Vorplatz Festung Königstein

Verkehrsgutachten zum Konzept des
Bebauungsplans

Abschlussbericht, Juni 2019

Erstellt durch:
VCDB VerkehrsConsult
Dresden-Berlin GmbH

3.2 Lageplan zum Konzept - Bauliche Anlagen /
Verkehrsführung / Wege des Besuchers
M 1:500

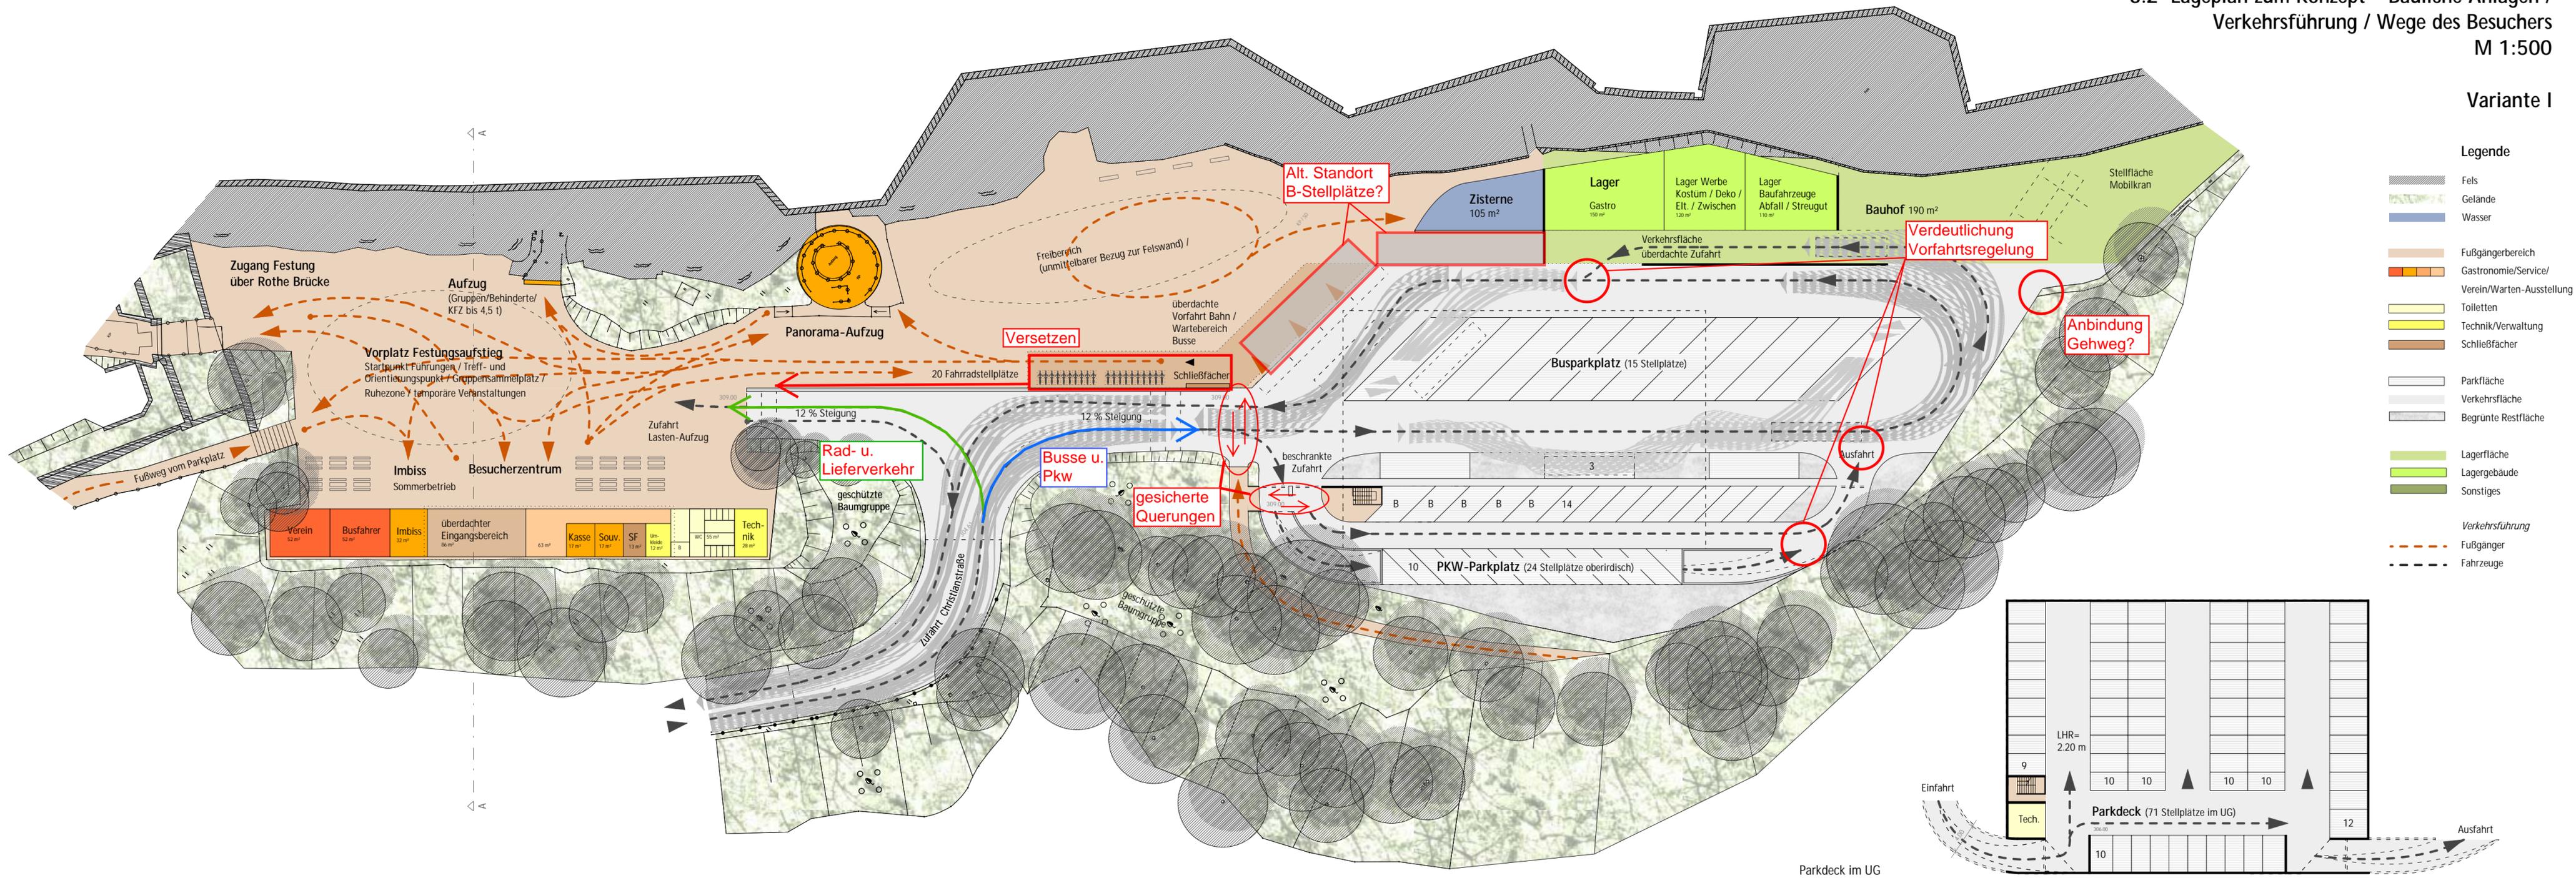
Ein ungewisser Sachstand in Bezug auf die Planung ergibt sich aus der Anbindung bestehender Fuß- und Wanderwege in der Peripherie des Festungsvorplatzes. Der nordöstlich liegende Patrouillienweg, welcher von zu Fuß Gehenden aus und in Richtung Stadt genutzt wird, erhält im Lageplan keine ersichtliche Anbindung an den Festungsvorplatz und endet ohne Anschluss an weiterführende Anlagen des Fußverkehrs in der nordöstlichen Ecke zwischen Bauhof und Fahrgasse von Bus- und Pkw-Verkehr. Für die zu Fuß Gehenden ergibt sich so eine ungeordnete und gefährliche Situation, die es in der weiterführenden Planung zu beheben gilt. Die direkte Führung an der Nordseite des Vorplatzes in Richtung Freibereich sollte, je nach Stärke des Bau-, Lager- und Lieferverkehrs, jedoch ausgeschlossen werden, um unnötige Konflikte zu vermeiden. Die Verkehrssicherheit sollte hier der Umwegvermeidung für den Fußverkehr vorgezogen werden.

Es sei darauf hingewiesen, dass es sich bei der Längsneigung der Zufahrt Christianstraße von 12 % um einen entwurfstechnischen Ausnahmewert für Wege für Kfz handelt (RASt, S. 76), der insbesondere Rad Fahrenden Schwierigkeiten bereiten und zu „instabiler Fahrweise“ (ERA, S. 21) führen kann. Der höchste angegebene Steigungswert für Steigungsstrecken, die „auch wenig geübte Radfahrer fahrend bewältigen“ (ERA, S. 17) können wird mit 10 % angegeben. Bei diesem Wert beträgt die maximale Länge der Steigungsstrecke 20 m (ERA, S. 17). In diesem Bereich sollte daher insbesondere darauf geachtet werden, dass dieser jederzeit möglichst barrierefrei befahren und begangen werden kann, also die Beräumung durch den Winterdienst, die Entfernung nassen Laubes und die durchgängige Funktionsfähigkeit der Entwässerung garantiert wird.

An Steigungsstrecken wird außerdem die Trennung des Rad- vom Kfz-Verkehr empfohlen. An der Gabelung der Zufahrt Christianstraße kann dieser Empfehlung weitestgehend Folge geleistet werden, indem der Radverkehr von vornherein auf die westliche Zufahrtsrampe geleitet wird.

Im Zuge dessen ist die Position der Fahrradabstellrichtungen zu überdenken. Um die Kontinuität der Funktion des westlichen Vorplatzes als

Fußgängerfläche möglichst aufrechtzuerhalten, wird empfohlen, die Fahrradabstellplätze (inklusive zugehöriger Schließfächer) weiter westlich, in Nähe der Platzzufahrt vorzusehen. Dadurch kann das Konfliktpotential zwischen zu Fuß Gehenden und Rad Fahrenden minimiert werden bei gleichzeitiger Gewährleistung sicherer, vom Kfz-Verkehr getrennter Abstellrichtungen für den Radverkehr sowie kürzere Wege für Personen, die mit dem Fahrrad anreisen.

Die Trennung der Verkehrsarten an der Zufahrt zum östlichen Teil des Vorplatzes (MIV vorbehaltlich in südlichem Bereich, ÖV im nördlichen Bereich) und die konsequente Umsetzung des Einrichtungsverkehrs tragen maßgeblich zur Verbesserung der Verkehrsorganisation und –sicherheit bei. Ergänzungen in detaillierteren Planungsphasen um entsprechende Beschilderung, Markierung und bauliche Führungseinrichtungen können diese positiven Effekte verstärken und schnelle Orientierung auf dem Vorplatz gewährleisten. Bei konsequenter Durchsetzung des Einrichtungsverkehrs minimieren sich die Konfliktpunkte zwischen den Verkehrsteilnehmern. An den verbleibenden Schnittpunkten müssen dennoch durch Verdeutlichung der Vorfahrtsregelungen sichere Verflechtungsvorgänge gewährleistet werden. Dies betrifft insbesondere die Tiefgaragenausfahrt, die Einmündung des MIV in die Busschleife und die Führung vom Bauhof auf die Busschleife.

Im Lageplan des Konzeptes sind fünf Behindertenstellplätze auf dem östlichen Vorplatz ausgewiesen. In Zusammenarbeit mit dem entsprechenden Behindertenverband ist zu prüfen, ob die damit einhergehenden Wegstrecken und Querungsstellen ein verträgliches Maß für Betroffene darstellen. Andererseits sollte geprüft werden, ob ein alternativer, gesamtverträglicher Standort für diese Stellplätze ermittelt werden kann. Derzeit kann kein Alternativstandort bedenkenfrei empfohlen werden. Eine potentielle Nutzung der Fläche vor der Zisterne würde im Konflikt mit der vorbehaltlichen Nutzung dieser Flächen für den Fußverkehr stehen. Auch würden somit zusätzliche Konfliktpunkte mit (ausfahrenden) Reisebussen und Pkw geschaffen. Parallel würde lediglich der Querungsbedarf entfallen, wobei sich die zurückzulegende Wegstrecke zum Besucherzentrum kaum ändern dürfte. Im Falle der Beibehaltung des aktuellen Standortes der Behindertenstellplätze erhält die bereits thematisierte Notwendigkeit der Sicherung der Führung des Fußverkehrs in diesem Bereich eine umso größere Bedeutung.

Derzeit ist geplant, diese an der Nordseite des östlichen Vorplatzes anzuordnen. Beim Ausstieg werden Reisende so direkt in den vom restlichen Verkehr abgetrennten Fußgängerbereich geführt, sodass Wegelängen und Konflikte minimiert werden. In Bezug auf die Verkehrssicherheit und den Verkehrsfluss ist jedoch zu bedenken, dass bei Anordnung der Haltestelle an dieser Position der vom Platz ausfahrende Verkehr behindert werden kann und eine deutliche Einschränkung der Sichtbeziehung zum querenden Fußverkehr durch haltende Busse entstehen. Nach Ankunft eines Reisebusses am Vorplatz müsste dieser zunächst eine volle Runde um die Busstellplätze auf dem östlichen Vorplatz fahren, um an die Haltestelle zu gelangen. Nach dem Ausstiegsvorgang müsste der Bus erneut die Zufahrt des östlichen Vorplatzes passieren, um zur letztlichen Parkposition zu gelangen. Durch diese zusätzlichen Wege entstehen unnötig häufige Konfliktpunkte, die es möglichst zu vermeiden gilt. In Anbetracht dieser Nachteile sollte die Prüfung eines alternativen Standortes der Haltestelle in Erwägung gezogen werden. Diesbezüglich sind folgende Vorgaben aus Regelwerken zu bedenken:

Als möglicher Alternativstandort wird die Fläche südlich des geplanten Busparkplatzes vorgeschlagen, an dem bereits drei weitere Stellplätze angedacht sind. Hier könnten ein oder mehrere Busse gleichzeitig hintereinander halten und Fahrgäste aus- und einsteigen lassen ohne den fließenden maßgeblich zu behindern. Voraussetzung für sichere Fahrgastwechselvorgänge wäre jedoch die Umgestaltung der angrenzenden Flächen mit sicherer, bequemer und barrierefreier Führung Richtung Westen (Treppenaufgang der Tiefgarage) für den Fußverkehr. Auch eine ausreichend dimensionierte Sammel- und Wartefläche für Reisende im

Aufgrund der relativ knappen Flächenverfügbarkeit ist es bei jetziger Planung notwendig, dass mehrere Busstellplätze vorwärts angefahren und rückwärts verlassen werden müssen. Im Regelfall sollen Busparkplätze in Schrägaufstellung jedoch „so angelegt werden, dass die Parkstände vorwärts angefahren und auch vorwärts wieder verlassen werden können“ (EAR, S. 35). Die aus dieser Situation entstehenden Konflikte ließen sich lediglich durch den Entfall der oberirdischen Pkw-Stellplätze vermeiden. Die so freiwerdenden Bereiche könnten den Bewegungsvorgängen des Busverkehrs zugutekommen. In diesem Fall wäre zu prüfen, ob der Entfall der entsprechenden Pkw-Stellplätze vertretbar wäre. Sollte dies nicht möglich sein, ist es empfehlenswert, alle Verkehrsteilnehmer an der Zufahrt des östlichen Vorplatzes darauf hinzuweisen, dass durch Rückwärtsfahrvorgänge von Bussen unübersichtliche und potentiell gefährliche Situationen entstehen können.
